台南科學工業園區二期基地開發

原台南科學工業園區變更計畫
環境影響差異分析報告
第三次變更
(定稿本)

開發單位：行政院國家科學委員會

中華民國九十三年九月

本案土地使用變更內容摘要說明(西北區)

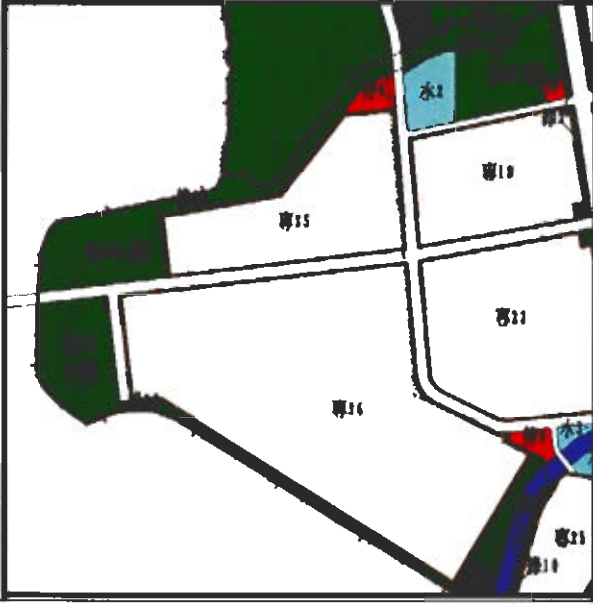
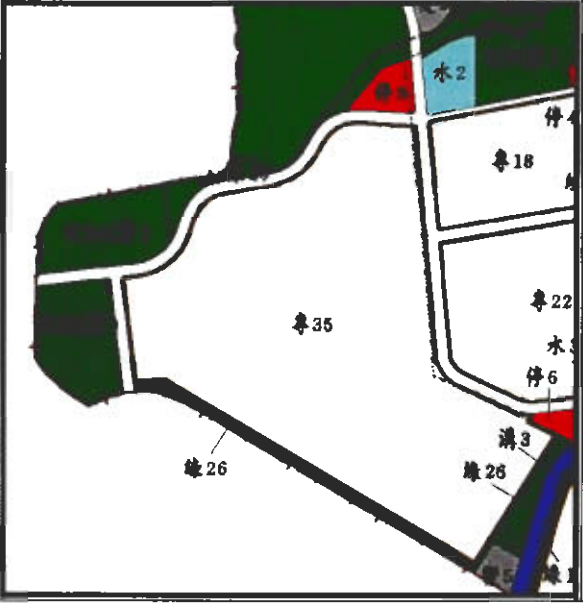
變更區位	原計畫	本案變更
	<p>1.原已劃設專 28、29、30、31、32，園區北側部分住宅區及相關之社區中心區、廣場用地與停車場用地等，及各分區間之道路用地。</p> <p>2.安順寮排水路線原土地使用以綠地、公園用地為主。</p> <p>3.木柵遺址部分原土地使用以停車場用地、變電所用地、環保設施用地及自來水用地為主。</p>	<p>1.取消部分住宅區及道路用地面積作為事業專用區，以滿足廠商設廠需求，並期提昇科學工業區之國際競爭能力，繁榮區域經濟，促進國家高科技產業發展。</p> <p>2.在不影響原區域排水功能下，依水利署同意之排水防洪計畫(詳附件水利屬同意函)，調整安順寮排水改道路線及周圍相關土地使用分區(含部分事業專用區)與公共設施用地，並配合調整相關滯洪池用地區位，提昇園區整體防洪效果，期營造安全且優質投資環境。</p> <p>3.調整安順寮排水之同時，配合木柵遺址之保留，調整遺址周圍之土地使用規劃(如停車場用地、變電所用地、環保設施用地及自來水用地等)，以避免因開發行為對文化遺址造成之破壞。</p>
西北區

圖1.2.1-1 變更位置及範圍示意圖

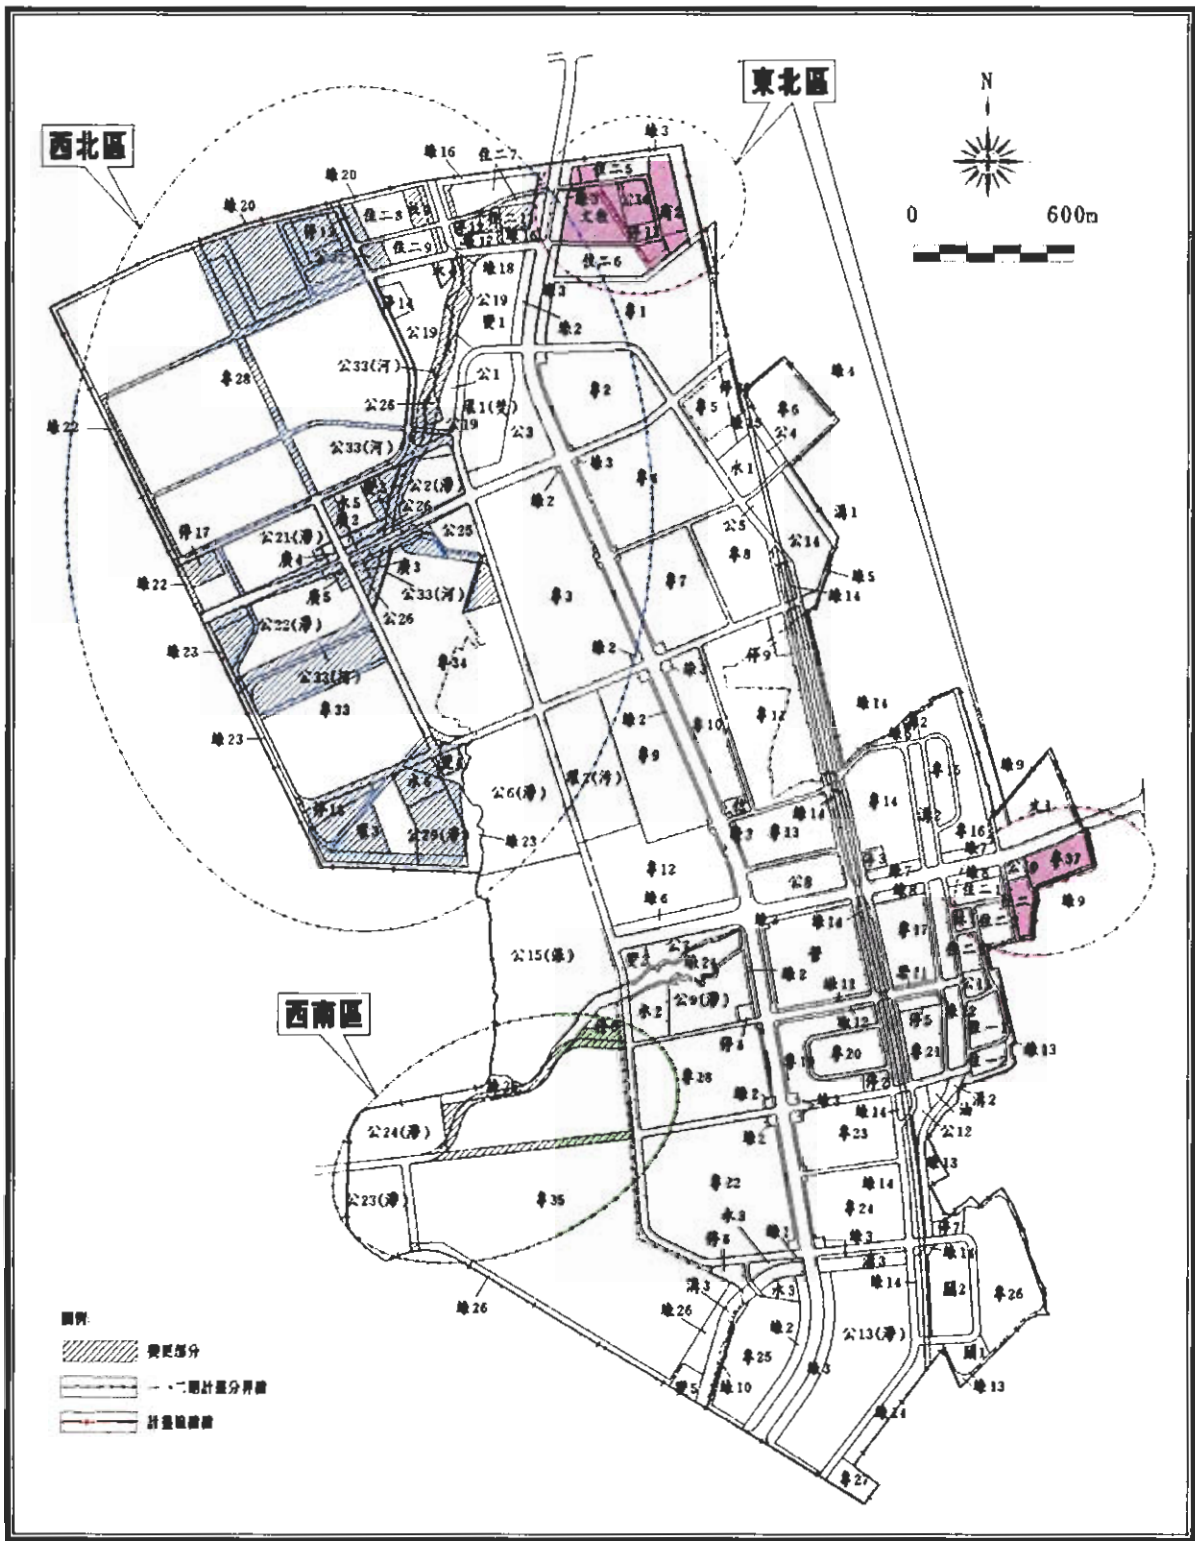
本案土地使用變更區域大致可分為園區之東北區、西北區及西南區等三個區域，其變更位置與範圍詳如圖 1.2.1-1 所示；茲就各區之變更原因及目的，分述如下。

一、東北區

台南科學工業園區特定區計畫（科學園區部分）原已規劃優質生活環境，含外僑學校用地、住宅區與商業區等，供外籍人士來台工作與定居；但目前仍有多家廠商待審議後進駐台南科學園區，且南科台南園區經業者反應外僑學校用地不足，與商業區區位招商不易等問題。因此，為配合推動設置「國際村社區」與「國際商務中心」，調整東北區及東側部分土地使用分區與規模，以利吸引民間開發投資國際村社區與國際商務旅館，提昇園區經濟發展環境。

二、西北區

區外圍特定區發展情形，重新檢討土地使用，若特定區之發展可同步提供園區之住宅需求，則屆時可考慮將園區內之住宅用地變更為其他（如工業區）使用」；因此，擬調整部分住宅社區面積作為事業專用區，以滿足廠商設廠需求，並期提昇科學工業之國際競爭能力，繁榮區域經濟，促進國家高科技產業發展。

此外，為提供廠商無淹水之虞的建廠環境，在不影響原區域排水功能下，依水利署所同意之排水防洪計畫(詳附件水利屬同意函)，調整安順寮排水改道路線及相關土地使用分區與用地，並配合調整相關滯洪池用地區位，提昇園區整體防洪效果，期營造安全且優質投資環境。

另為配合木柵遺址之保留，同時調整遺址周圍之土地使用規劃，以避免因開發行為對文化遺址造成之破壞。

三、西南區

為配合廠商持續研發高階及新技術產品，以強化光電產業競爭力之廠房建廠用地需求，園區二期西南區亦調整道路路形及周圍規劃。其中，並配合環保署於本計畫前次辦理環評變更內容對照表之審議結論，同意將停19變更為廠區（專36）用地，惟仍應於變更後之專36或專35劃設同等面積（停8）作為公用停車場；除滿足廠商用地需求外，並期提昇科學工業之國際競爭能力，繁榮區域經濟，促進國家高科技產業發展。

圖1.2.2-1 本案變更後土地使用計畫示意圖

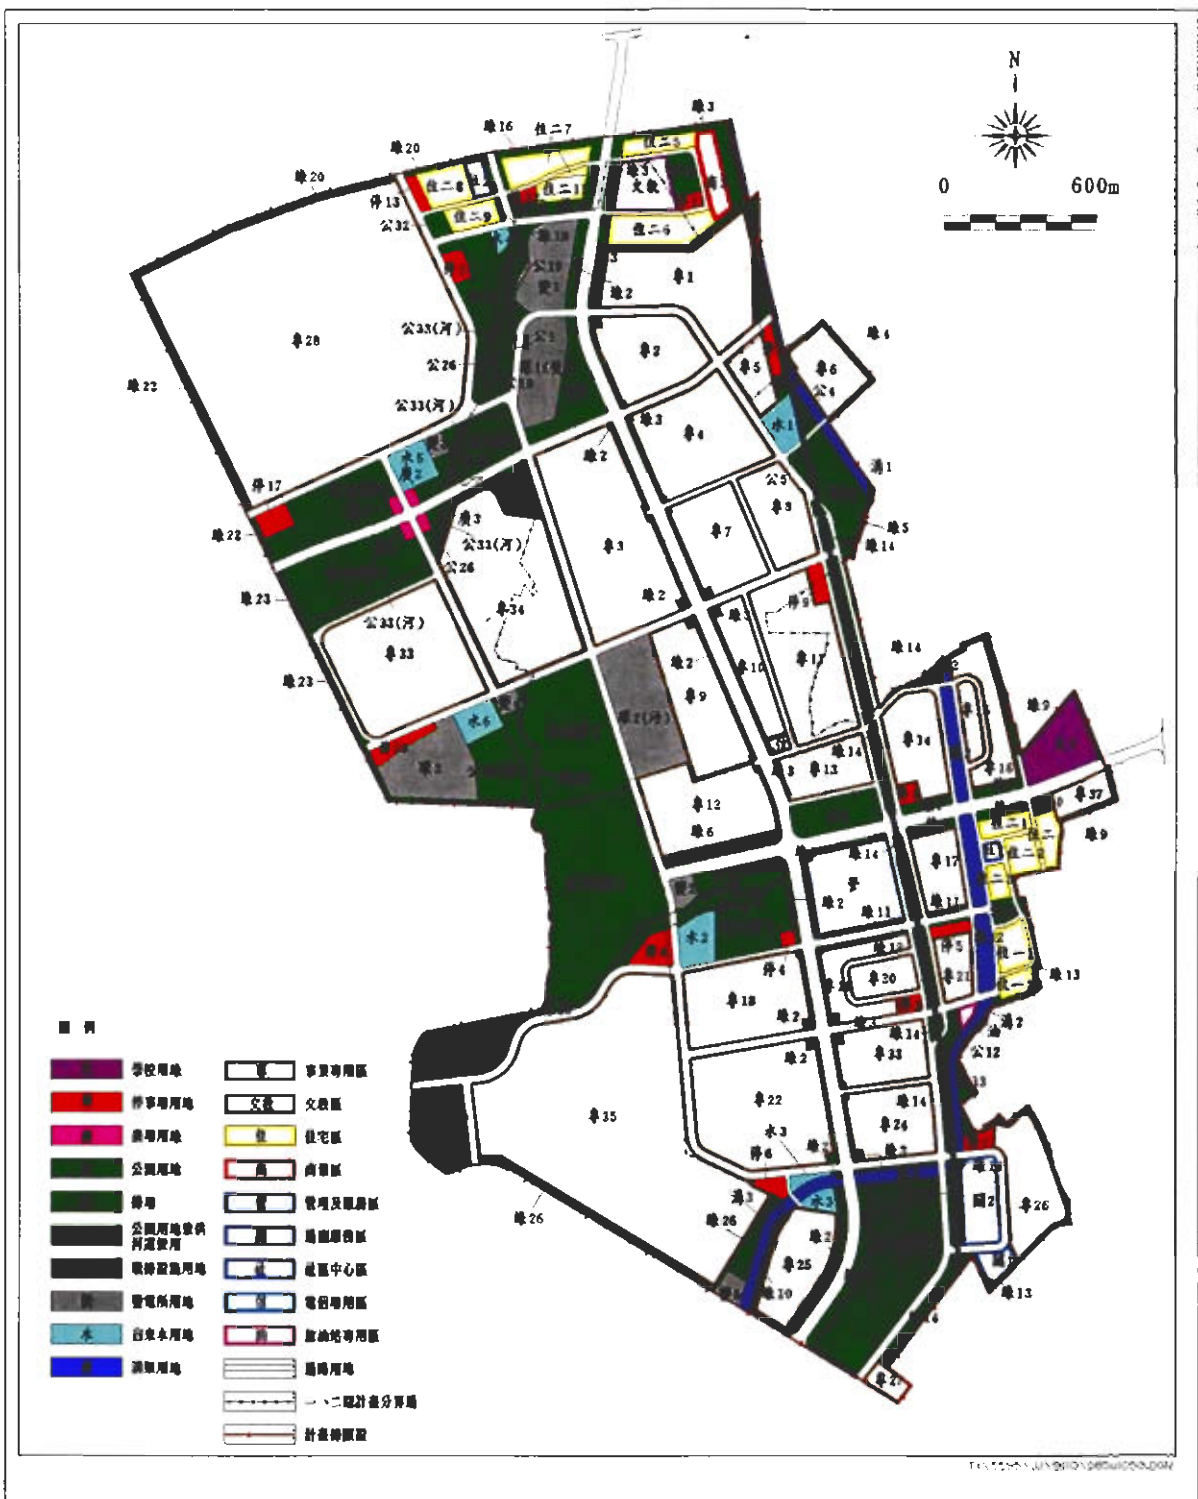
有關本案變更後之土地使用面積及配置，詳如表 1.2.2-1 及圖 1.2.2-1 所示，並將主要變更內容摘述如下：

主要變更部分為：事業專用區、住宅區、文教區及社區中心區。

因園區內廠商設廠需要，事業專用區面積調增 29.28 公頃，面積變更為 529.52 公頃。

住宅區因部份調整為事業專用區，面積調減 11.16 公頃，面積變更為 26.68 公頃。

園區東北區增加文教區，面積為 4.09 公頃。

因應住宅區面積減少，適當調整社區中心區面積，面積調減 0.40 公頃，變更為 1.73 公頃。

本次綠地減少主要因應廠商用地需求變更為事業專用區、安順寮排水整治變更為公園用地兼供河道使用、以及部分綠地變更為公園用地以利公園整體規劃使用。其中本案綠地與「公園用地兼供河道使用」及「公園用地」之使用強度相同，且亦未加重對環境的破壞。而綠地因廠商用地需求而減少之面積，主要因承租專28之廠商所需而變更使用，為補足減少之公園綠地面積，將規定承租專28之廠商，於變更後專28用地之東側及南側緊鄰道路劃設40公尺寬之退縮帶，本退縮帶僅作綠帶植栽使用，不得作為其他使用。

本次變更停車場用地面積減少約 4.72 公頃，將規定承租專 28 之廠商，於專 28 用地內自闢本身所需要的停車位，以滿足停車需求。

圖1.2.3-1 南科二期基地西北區排水系統暨滯洪池配置修正前後比較圖

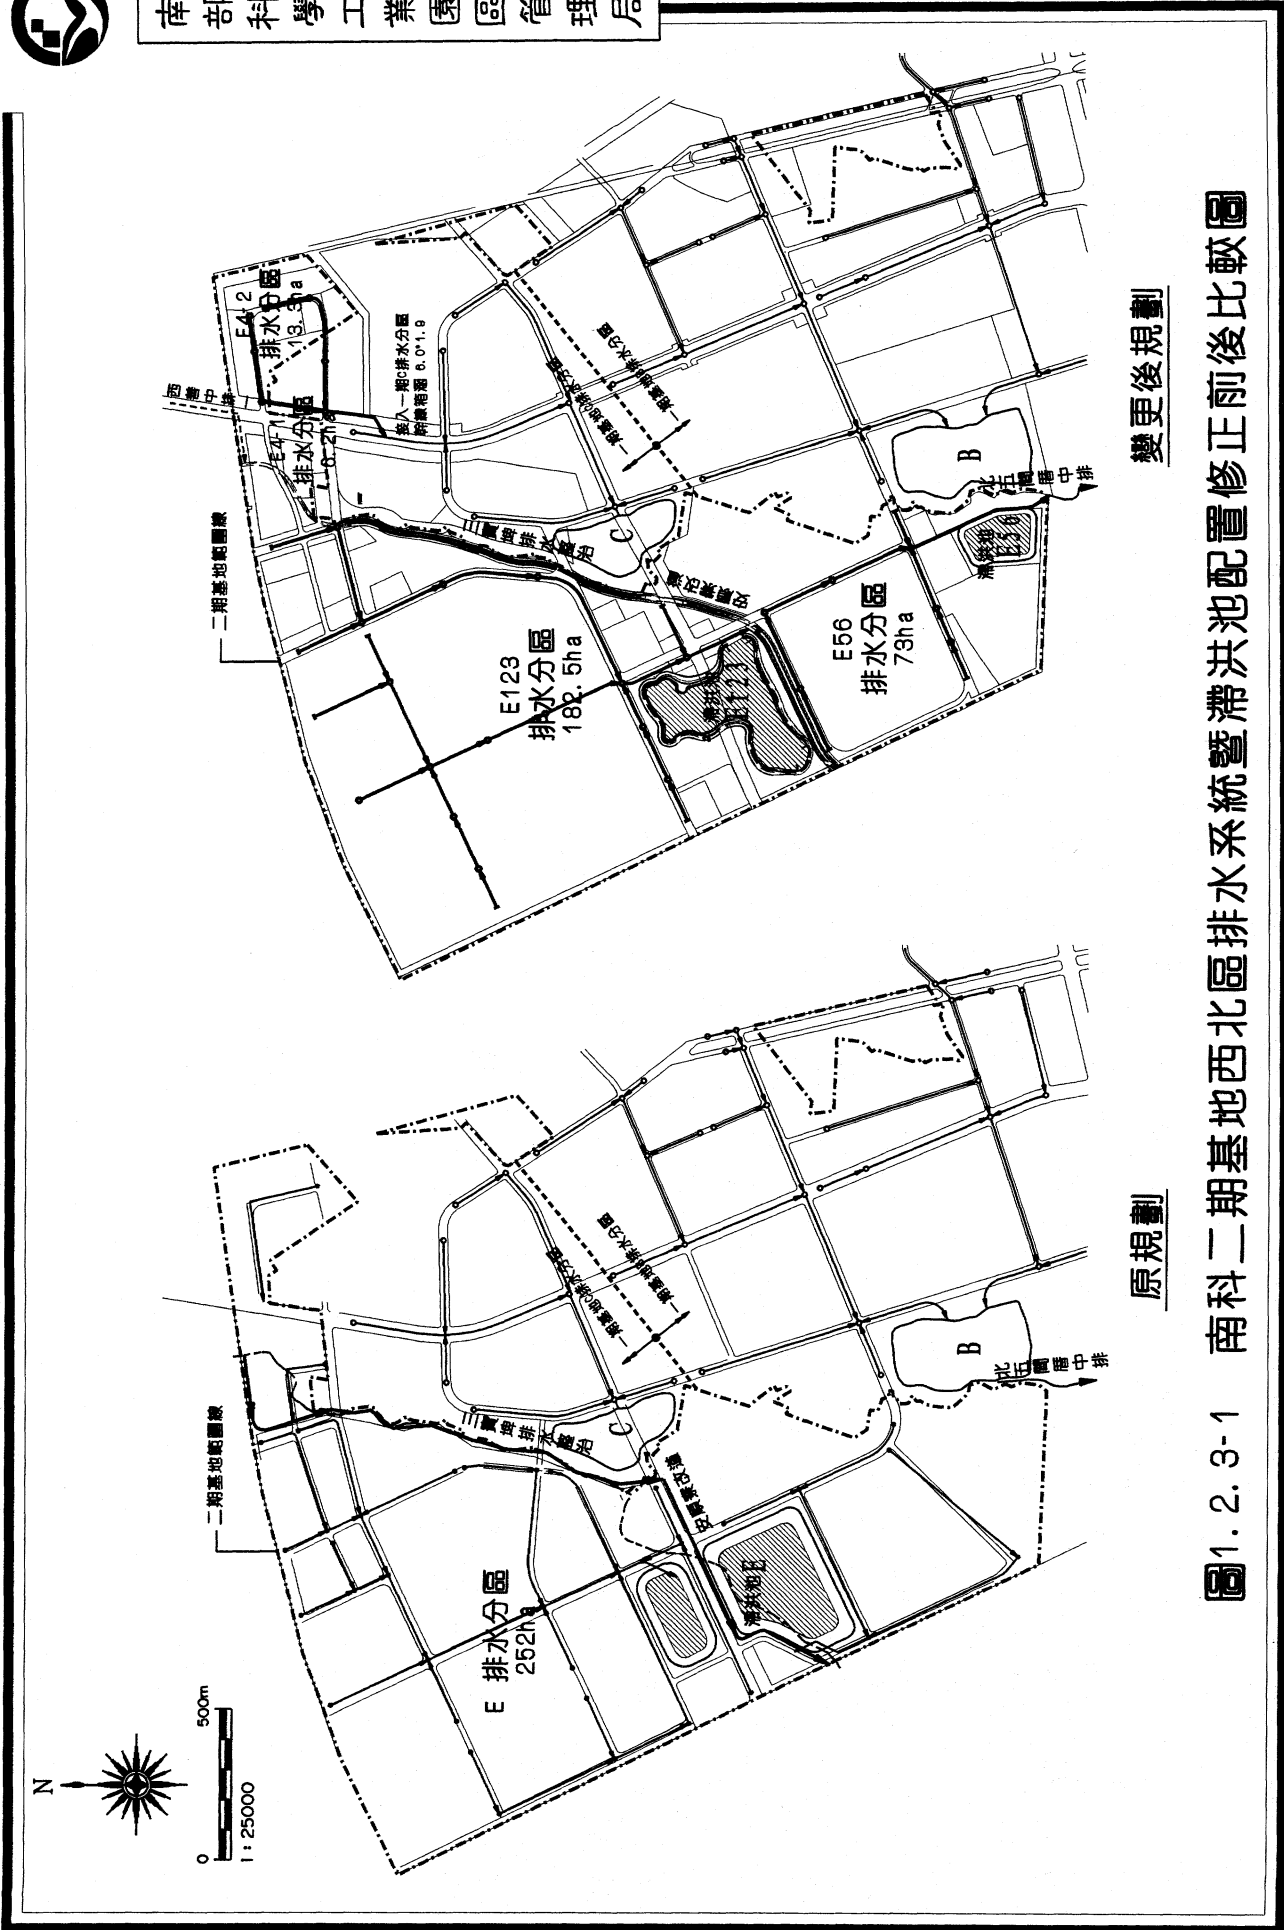
因此，配合二期基地西北區都市計畫用地修正狀況，安順寮排水佈設流暢線形並採生態工法進行整治及局部改道；同時調整西北區排水系統及滯洪池E之配置，使符合現況排水與集水區。本排水防洪檢討修正之規劃配置已報請水利署核備通過(水規排字第09206000380號函，92.03.11)。

順寮排水之排水系統(E分區)分為兩系統，包括屬安順寮排水系統之 E123 及 E4 排水分區，以及屬鹽水溪排水系統之 E56 排水分區參見圖 1.2.3-1。本案變更前後相關排水系統、滯洪池等設施修正前後之配置與原規劃差異及比較說明，參見表 1.2.3-1。

E123 排水分區位於安順寮排水路西北側，主要包含原基地內三寶埤排水及領寄中排之部分集水面積，共 182.5 公頃。E4 排水分區位於三寶埤排水以東，集水面積 19.5 公頃；另將安順寮排水路以南劃為 E56 排水分區，面積為 73 公頃。

依據前述排水系統調整，二期基地“西北區”滯洪池 E 之容量配置亦配合調整後(參見表 1.2.3-2 及圖 1.2.3-1)，變更後園區滯洪池總容量及用地面積不變。

本案變更係將計畫區內之集水分區略為調整成更符合天然排水分區之配置。原規劃中西北區基地面積 275 公頃，其排水系統將大部分面積(約 252 公頃)納入安順寮排水集水區內。然經現階段進一步設計檢討，依據現況地勢及排水流向，本區安順寮排水以南應有部分面積屬於鹽水溪排水上游一看西排水及北五間厝中排上游集水區。為考量不改變既有排水集水分區及維持現有地勢等原則下，擬將該排水系統由原規劃向北排入安順寮排水改為向南排入北五間厝中排。

原規劃將西北基地全納入安順寮排水分區，此案變更則依原天然排水流向，將基地劃分為屬安順寮排水之 E123、E4 排水分區以及屬鹽水溪排水之 E56 排水分區；另外對於基地內安順寮排水整治集水面積及線形規劃等亦依最新資料修正（參見圖 1.2.3-1）。

由於修正後之排水系統配置更符合現況地勢及水系流向，且滯洪池總面積及園區滯洪容量皆維持不變，故對下游影響將更顯輕微。

圖1.2.3-2 台南園區二期基地變更後供水系統配置圖

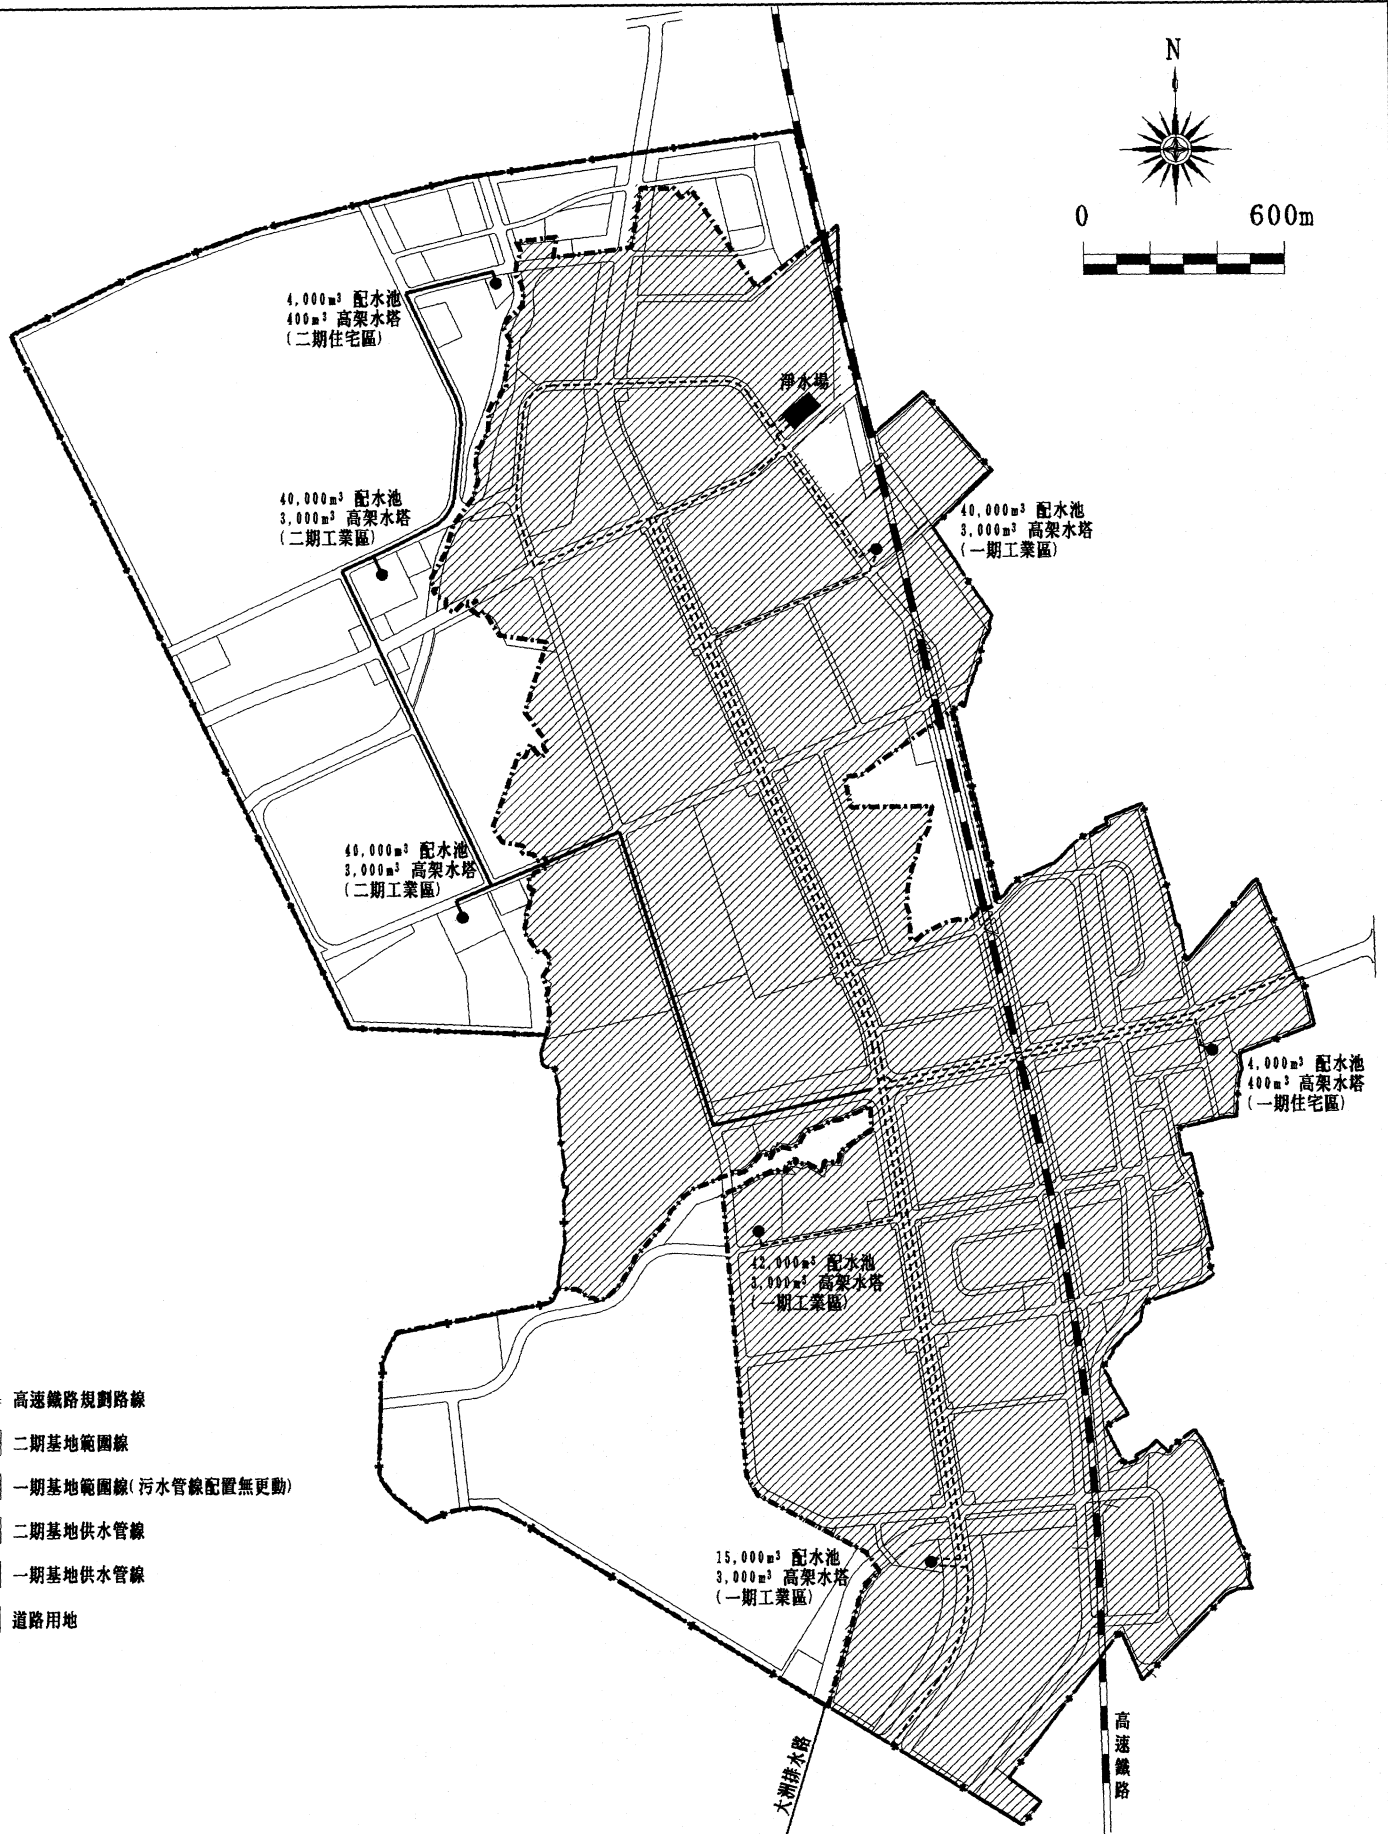
二期基地之水源由自來水公司統一調配供水，其供水水質均達飲用水水質標準，故區內配水管線系統採單一自來水管線系統配置。

於二期基地“西北區”內規劃二處加壓站，每處加壓站配置 40,000 M³ 配水池、3,000 M³ 高架水塔及加壓站各一座；住宅社區內規劃加壓站一處，站內配置 400 M³ 高架水塔、4,000 M³ 配水池及加壓站各一座（參見圖 1.2.3-2）。

二期基地之“西南區”、“東一區”及“東二區”利用一期基地之供水系統延伸管線供應其所需用水。

二期基地“西北區”加壓站出水管亦將延伸至一期基地配水幹線，以利補充一期基地因供水“西南區”而短缺之水量。
